## PARC EOLIEN DE CHAMPEOLE

PIECE - CHAMPEOLE\_16\_MEMOIRE DE REPOSE MRAE

**Mémoire de réponse à l'avis MRAE du 19  
janvier 2023 sur le projet d'exploitation du Parc  
éolien de Champeole sur la commune de  
Champfleury (10) porté par la société PARC  
EOLIEN DE CHAMPEOLE**

**Figure 4 : Localisation du projet vis-à-vis des couloirs de migration des oiseaux (à gauche) comparée à l'occupation du secteur par les projets éoliens actuels (à droite)**

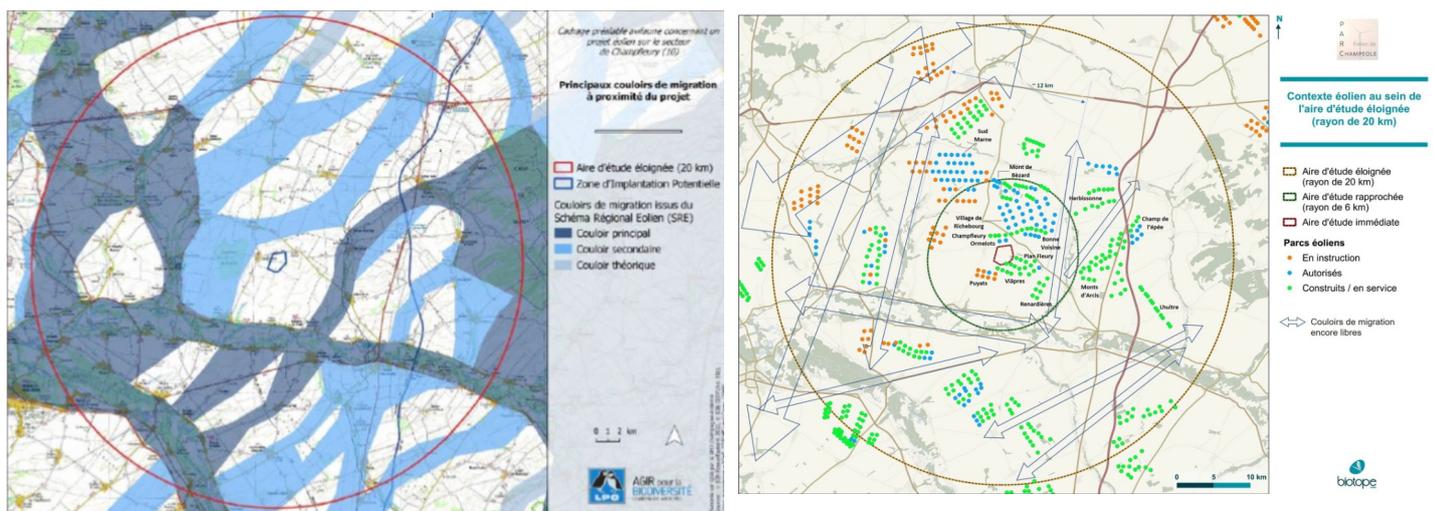
D'après le SRE Champagne-Ardenne, le site d'étude se trouve à proximité d'un couloir de migration secondaire et à moins de 5 km d'un couloir de migration principale (Cf. Figure 4, ci-dessous). Du fait de la proximité du projet avec un couloir de migration ainsi que la densité des parcs environnants, l'Ae s'interroge sur le risque de recombinaison des couloirs de migration liée à la densification des parcs. De plus, l'implantation du projet s'effectue au sein de la trouée comprise entre les blocs des parcs Champfleury/Ormelots et Viâpres/Plan Fleury, réduisant considérablement les espaces libres de circulation pour les oiseaux (Cf. Figure 4, ci-dessous).

**L'Ae réitère également sa recommandation aux services de l'État de mener une étude spécifique de l'impact des grands pôles éoliens sur les oiseaux et particulièrement vis-à-vis des modifications des couloirs de migration du fait de la densification de ces pôles.**

**Figure 5 : Diagramme d'encerclement de la commune de Champfleury**

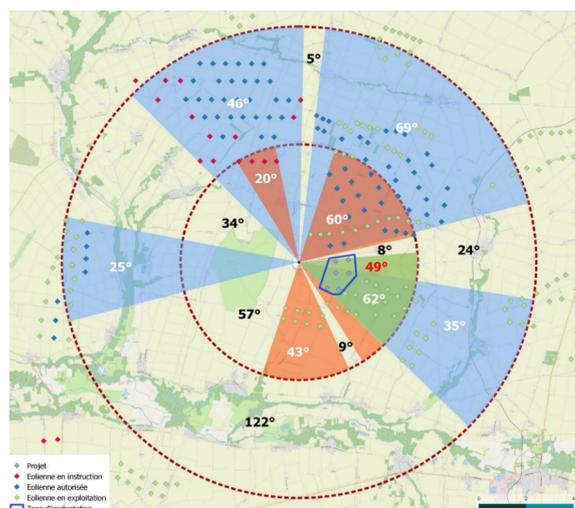
Par lecture graphique de la Figure 5 (ci-dessous), l'Ae constate que cette augmentation de la saturation visuelle est due à la l'implantation des éoliennes E1 et E2 qu'elle a recommandé de retirer (Cf. paragraphe « Proximité avec un couloir de migration » ci-avant).

**L'Ae s'interroge sur l'efficacité de cette mesure de réduction. Il faudra plusieurs années avant que les arbres n'atteignent la taille suffisante pour faire écran. D'autant plus, il n'est pas prouvé que ces arbres formeront un écran visuel efficace. L'Ae s'interroge également sur la faisabilité de cette mesure et notamment de la disponibilité du foncier nécessaire à la plantation des éléments arborés.**

***L'Ae recommande au pétitionnaire de présenter, par des photomontages, l'effet des mesures de réduction par la plantation d'arbres à plusieurs échéances de la durée de fonctionnement du parc éolien***

Nous souhaitons rappeler ici que le principe de la bourse aux arbres pour les habitants permet d'obtenir les plants nécessaires aux plantations afin qu'ils puissent moduler la perception du parc éolien. Ils seront avertis de l'opération par la distribution d'un dépliant expliquant le fonctionnement de la bourse aux arbres et ses objectifs, présentant les essences végétales disponibles, et les bonnes pratiques pour leur plantation et leur entretien (choix d'essences locales). Les végétaux disponibles comprendront des arbres et arbustes d'essences locales (sauvages ou traditionnellement utilisés aux alentours des habitations, les arbres fruitiers notamment).

Ainsi, l'implantation des arbres se fera directement sur le foncier des riverains qui en auront fait la demande. Nous incluons en annexe un photomontage depuis le bourg de Champfleury à différentes échelles de temps en Annexe 1.
